" MODIFICACIONES PUNTALES NORMAS  
SUBSIDIARIAS SAN BARTOLOME "  
MODIFICACIONES Nº2 A LA Nº30

**NORMAS SUBSIDIARIAS DE PLANEAMIENTO MUNICIPAL DE**  
**SAN BARTOLOMÉ DE LANZAROTE**  
**MODIFICACIONES PUNTUALES N°2 A N°30**  
**DOCUMENTO APROBACIÓN DEFINITIVA**  
**DICIEMBRE 1997**

**MODIFICACION PUNTUAL N°24A.**

PLANO Nº  
**2.2.**

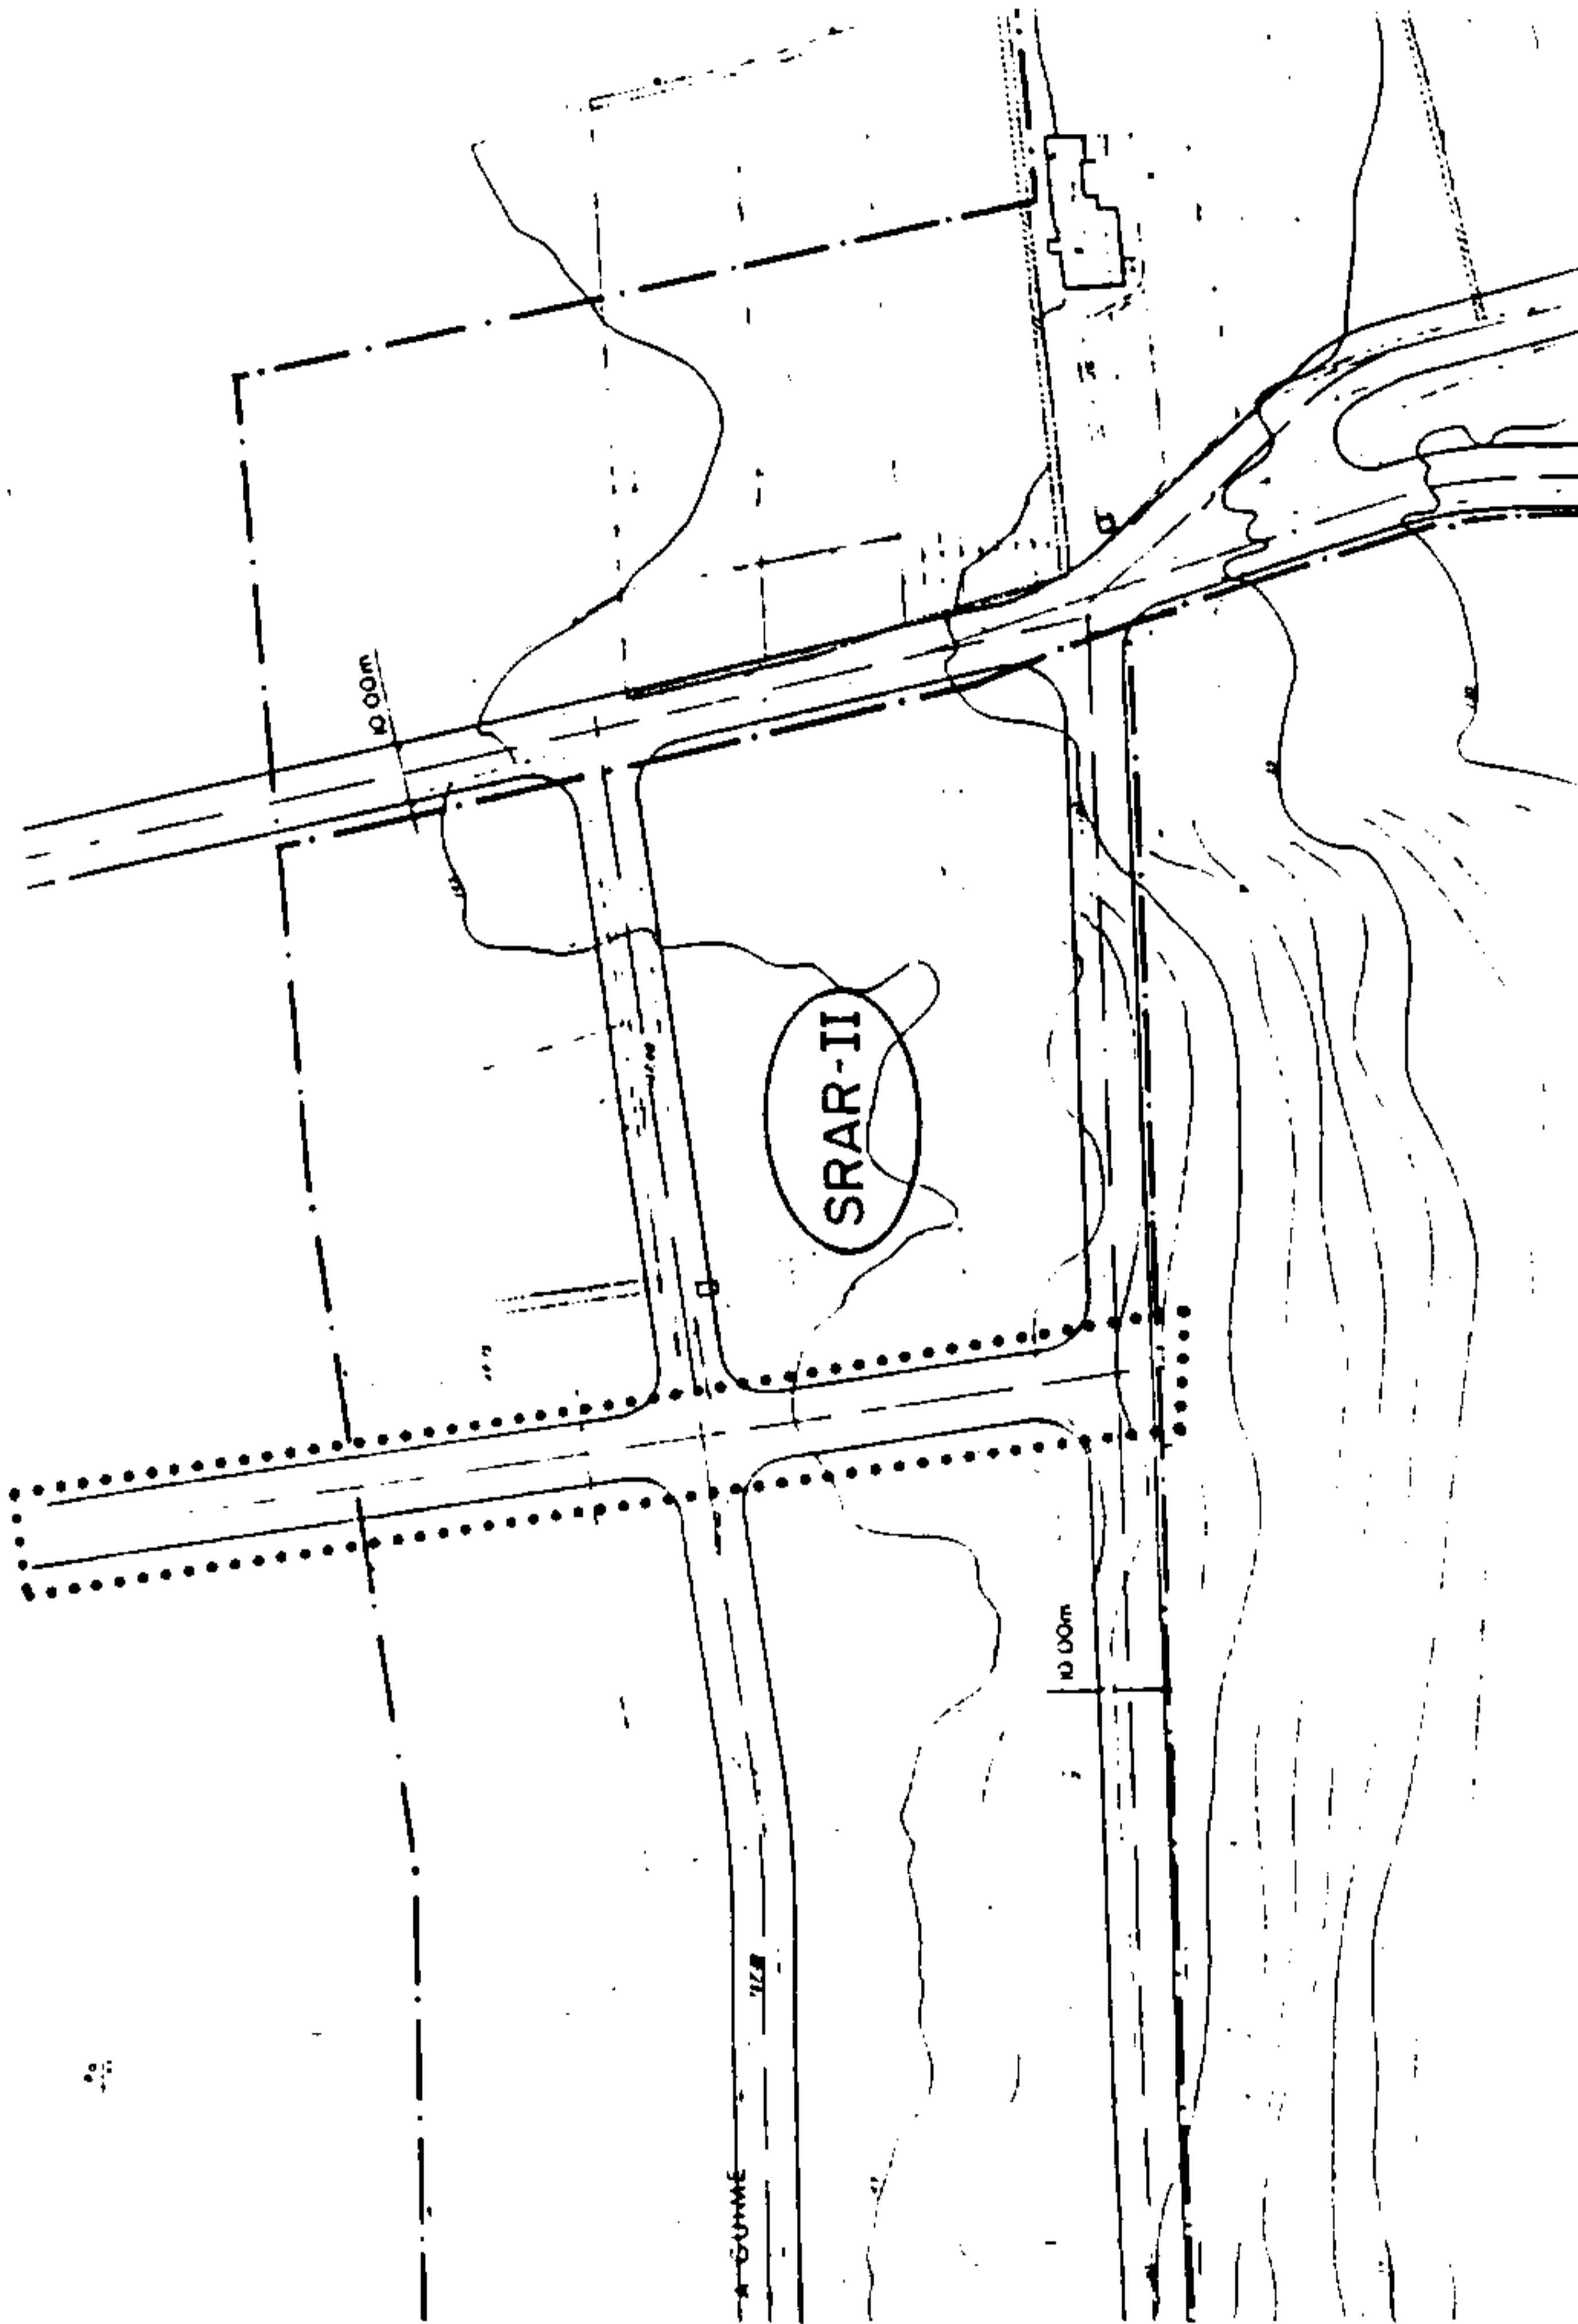
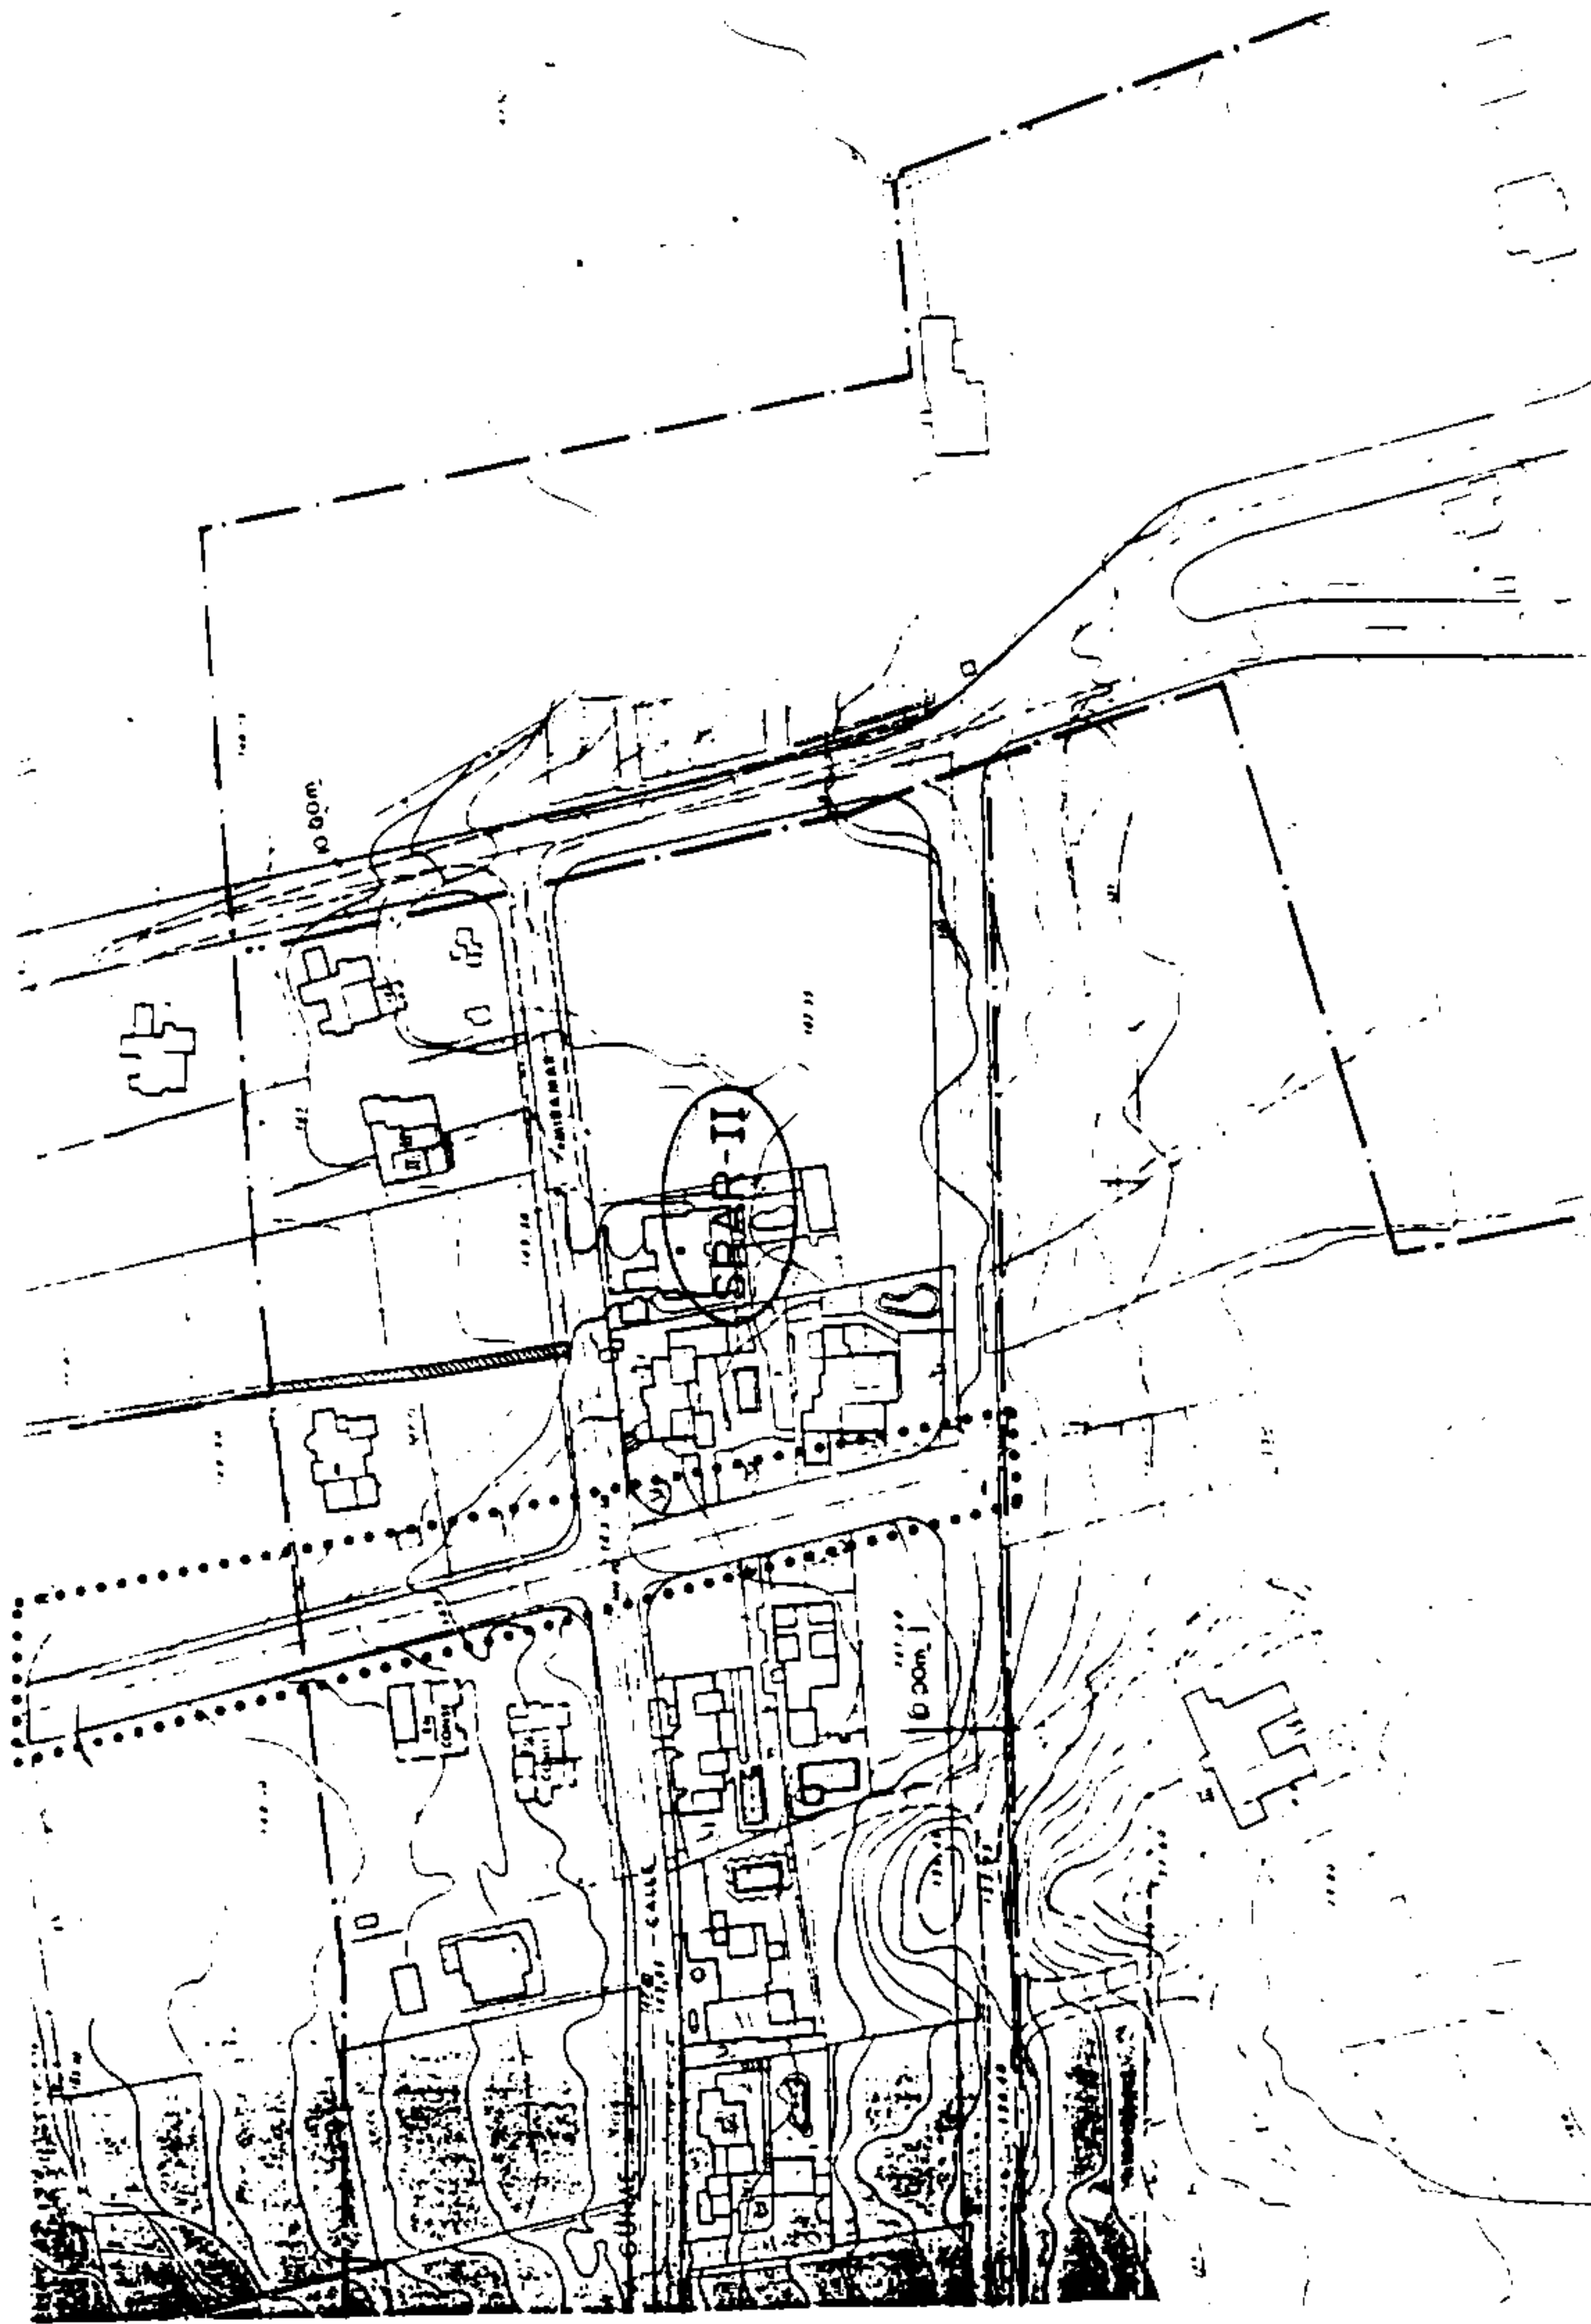
Las Normas Subsidiarias recogen el trazado de la calle si bien su ubicación no coincide con la realidad.

Como resultado de los acuerdo de la C.U.M.A.C. se limita a recoger las calles ajustadas a la realidad.

La modificación de las alineaciones de las calles. responde a la necesidad de ajustar estas a las ejecutadas.
